**MINISTERIO DE AMBIENTE  
DIRECCIÓN REGIONAL DE COCLÉ  
EVALUACIÓN DE IMPACTO AMBIENTAL**

**INFORME TÉCNICO DE INSPECCIÓN**

DRCC-IIo-0048-2019

<b>Proyecto:</b>	CONSTRUCCION DE CAMINO INTERNO Y MODULO DE ENTRENAMIENTO EQUINO (PICADERO)
<b>Promotor:</b>	JAVIER E. BOLIVAR CISNEROS.
<b>Categoría:</b>	I
<b>Consultores ambientales:</b>	DIOMEDES VARGAS (IAR-050-98) Y DIGNO ESPINOSA (IAR-037-98)
<b>Localización del proyecto:</b>	MONTE LIRIO, CORREGIMIENTO DE EL COCO, DISTRITO DE PENONOMÉ, PROVINCIA DE COCLÉ
<b>Fecha de inspección:</b>	05 DE FEBRERO DE 2019
<b>Fecha de informe:</b>	05 DE FEBRERO DE 2019
<b>Participantes:</b>	<ul style="list-style-type: none"><li>• Celedina Cedeño – Administradora de La Finca</li><li>• Yessica Morán - Evaluación de Imp. Ambiental- MiAMBIENTE, Dirección Regional de Coclé.</li></ul>

Fig. 1

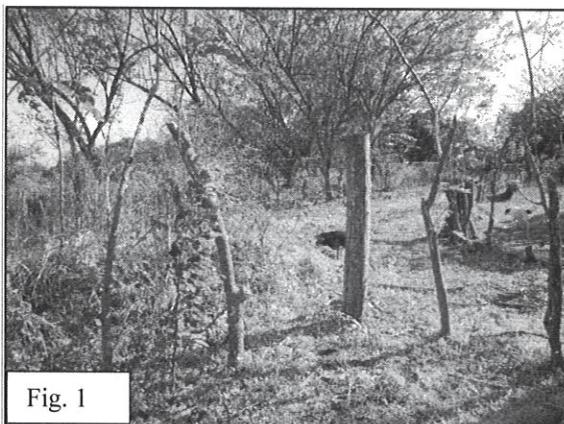
En las Fig. 1. El acceso principal hacia el camino interno.

Fig. 2

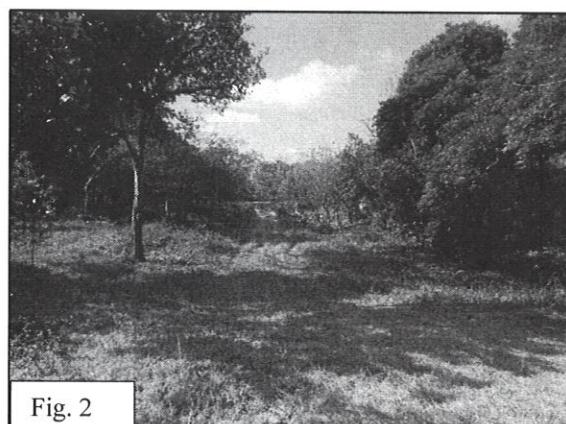
Fig. 2. Ruta donde se conformara el camino y gira hacia la derecha según la foto.

Fig. 5

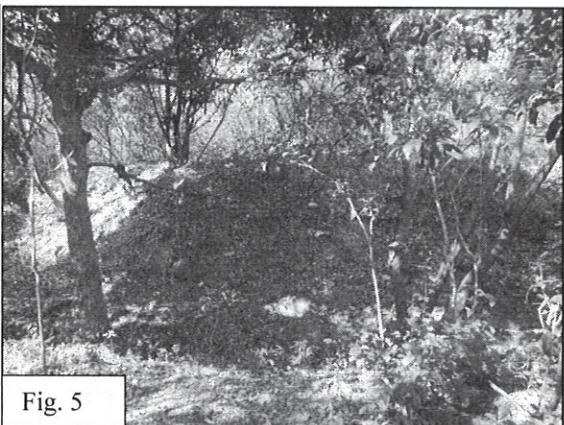
En las Fig. 5y 6 se observa fuente hídrica encontrada, la cual se encontraba seca.

Fig. 8

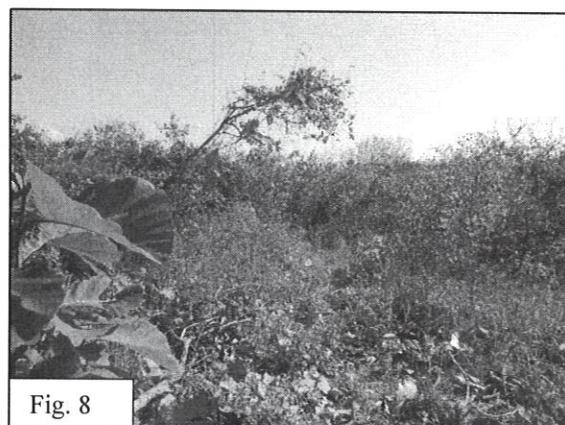
Fig. 8 vegetación predominante donde se conformara el camino

Fig. 9

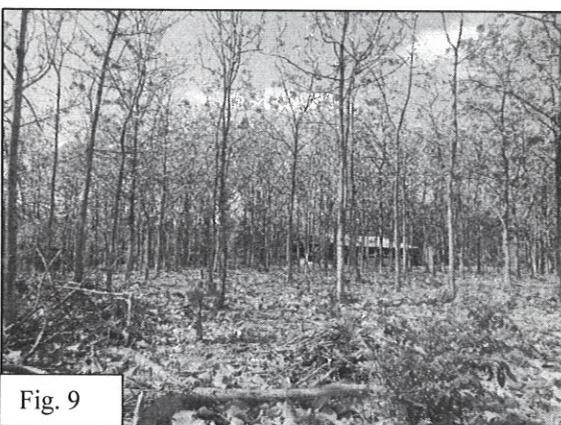
En la Fig. 9. Plantación de teca y en la Fig. 10. Área donde se construirá el Picadero

Fig. 11

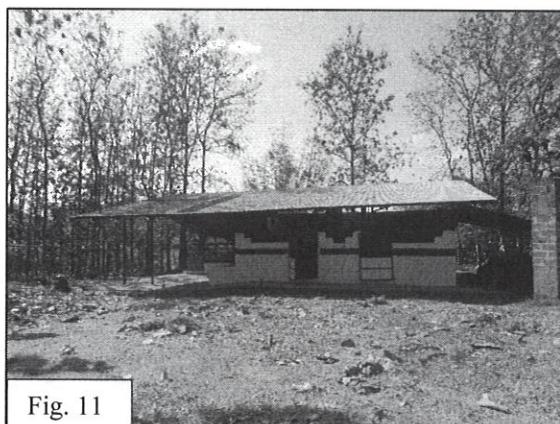
Fig. 11. Establos de Equinos.
